## Høringsuttalelser – Nye krav til utforming av grøfter

## Behandling av høringsuttalelser

Dato: 2017-08-21	Dokument: NA-rundskriv – Utforming av grøfter	Prosjekt:
------------------	--	-----------

Figur 2: Prinsippskisse av tverrprofil med bergskjæring

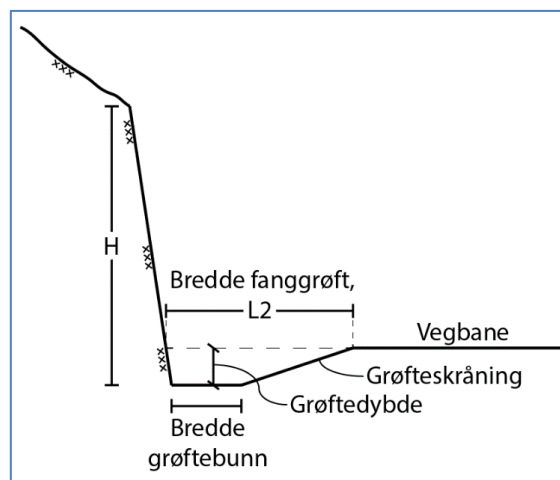
TMT synes ikke dokumentasjonen og argumentasjonen for ikke å tillate tilbakefylling på veger med fartsgrense  $\leq 90$  km/t har tilfredsstillende kvalitet. Det er kun sett på sannsynligheten for at mer nedfall kommer ut i vegbanen. Mulige konsekvenser av dette er ikke i vurdert opp mot effekten av redusert skadeomfang ved utforkjøring. Vi anbefaler at det gjøres nye beregninger og vurderinger for å verifisere konklusjonene.

På bakgrunn av dette bør det ved utforming av grøfter med bergskjæring åpnes opp for bruk av tilbakefylling som en alternative løsning til fanggrøft også på veger med fartsgrense  $\leq 90$  km/t. På denne måten kan trafikksikkerhet vurderes opp mot andre behov slik at stedlig tilpasning kan foretas. Det bør foretas en samlet og helhetlig individuell vurdering av risiko og konsekvenser.

TMT er enig i at figur 3 i forslaget til retningslinjer skal legges til grunn ved beregning av bredden på fanggrøften. Det bør påpekes at hellingen på grøfteskråningen vil ha liten innvirkning på utløpslengden for eventuelle steinsprang, så lenge grøfteskråningen er mellom 1:4 og 1:5. Ved hellinger brattere enn 1:4 vil grøfteskråningsbredden inngå i beregning av sikkerhetsavstanden.

TMT foreslår grøfteprofil med grøfteskråning og skjæringskråning som vist i tabell 2 ved bergskjæring. Ved bruk av tilbakefylling, anbefales det at bergskjæringen sikres mot nedfall av is og stein.

Vi viser til innledende tekst om dette teamet. Det gjøres ikke endringer i forhold til tilbakefylling i bergskjæring kun for motorveg, men gis åpning for å anlegge tilbakefylling generelt ved lave bergskjæringer ( $\leq 5$  m).

**Tas ikke til følge.**

Vi er litt usikre på kommentaren om at grøfteskråningen inngår i sikkerhetsavstanden. Sikkerhetsavstanden er ikke en del av beregningen av fanggrøftbredde. Det slår inn kun når det ikke er mulig å sikre bergveggen med slett vegg eller annet lignende tiltak. Uansett måles sikkerhetsavstanden fra samme punkt i bergskjæringer som andre type skjæringer.

Følgende setning står allerede i forslaget: «På motorveger skal bergskjæringen sikres spesielt for steinnedfall». Vi kan påføre om is i tillegg. Se ellers innledende tekst om bergskjæring og tilbakefylling.

**Tatt til følge.**
